# 品質異常改善通知書

仕様番号	CTA1128-0350F
品名	ターミナル
ロットNo	12.10.24/25/26/27 生産ロット
対象数量	1,345,000
不具合内容及び確認内容

製品に亀裂が入る。(写真参照)  
不良率: 100%  
12.10.23のロットは発生無し。

図1

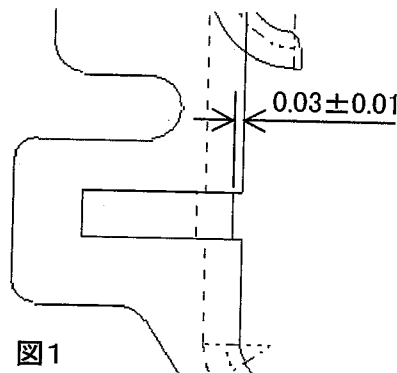
セレーション深さ0.03を社内公差 $\pm 0.01$ (図1)で管理しておりますが、12.10.26S1V0001生産前の全面研磨時に下限側にあると判断し、下型のセレーション成形ダイを0.015シムアップしました(図2)。その為、図3に示しますようにセレーション高さ保持工程でプッシュバックされ亀裂が入ったものと考えます。

図4

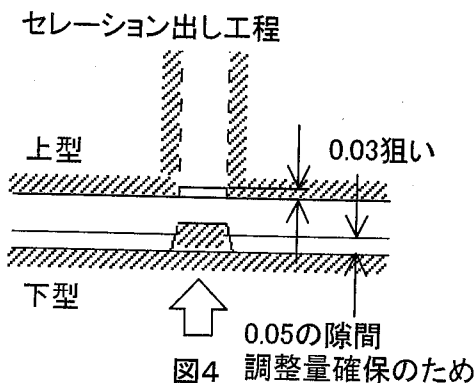
金型の工程は図4,5のようになっております。図4に示しますように下型のセレーション成形ダイは調整量確保のためダイ面より0.05隙間を設けており、容易に調整が出来る状態にありました。メンテナンス者は図5のセレーション高さ保持工程の存在を知らずシムアップをしてしまいました。その為、この度の亀裂発生に至ったものです。

①下型のセレーション成形ダイに設けてありました調整量確保のための0.05の隙間をゼロにし調整が出来ないようにしました。また安易にこの部品図を変更しない様、図面上に注意喚起コメントを記載しました。(図6)
